## キャプテンパイル工法 施工情報シート

管理No	003	提案名	PCリングのレベル調整プレート採用時の留意事項			
提案年月日	2006/6/28	会社名	松井建設(株)	氏名	小林仁

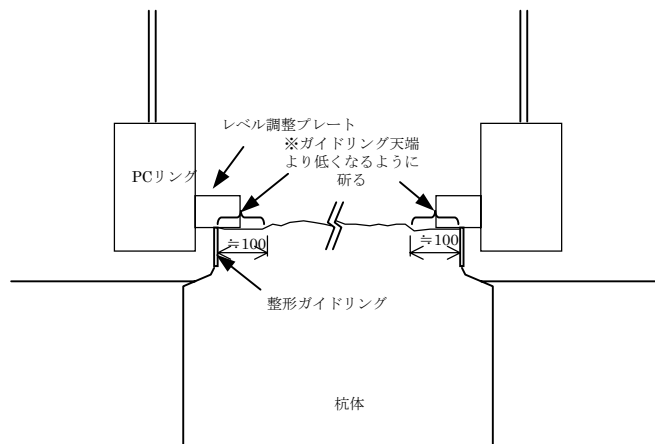
PCリングにレベル調整プレートを取り付け、杭整形ガイドリングに載せてセットを完了させる場合、杭頭研り面はガイドリング天端より突出すると、PCリング左右天端レベル差が生じる可能性がある。

杭整形ガイドリングから約100mm幅で、杭頭研り面が整形ガイドリングより突出しないように低めに研り取る。

・標準的な施工方法とする。
